NOTA VAN BEANTWOORDING ZIENSWIJZEN ONTWERPUITWERKINGSLAN Triangel plan 4

Gedurende de termijn van terinzagelegging van het ontwerputwerkingsplan zijn vier schriftelijke zienswijzen ontvangen (hoogheemraadschap van Schieland en de Krimpenerwaard, provincie Zuid-Holland, Prorail en de veiligheidsregio. In deze nota zijn de zienswijzen naar aanleiding van het ontwerputwerkingsplan woordelijk weergegeven, opgedeeld in de aangegeven onderdelen en beantwoord.

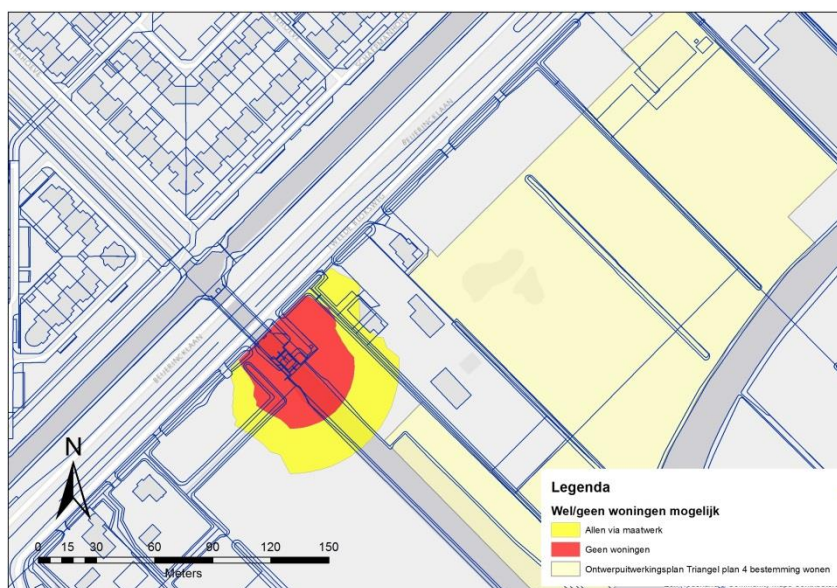
In het 'ontwerputwerkingsplan Triangel 4' onder hoofdstuk 2 geluid, is voor locatie F de geluidhinder van het gemaal Tweede Bloksweg niet toegelicht. Graag een alinea opnemen in het ontwerputwerkingsplan, wat het geluidseffect is van het gemaal op de woningen.

De invloed van het gemaal, althans voor zover dat relevant is vanuit de wet, strekt niet tot dit plangebied, zie de afbeelding.

Mitsdien is er niets over opgenomen in het ontwerpbestemmingsplan. Ter verduidelijking van het effect van het gemaal op het plangebied zal deze afbeelding opgenomen worden in de toelichting.

De toelichting van het uitwerkingsplan hoofdstuk 2 wordt uitgebreid met de afbeelding en een begeleidende tekst.
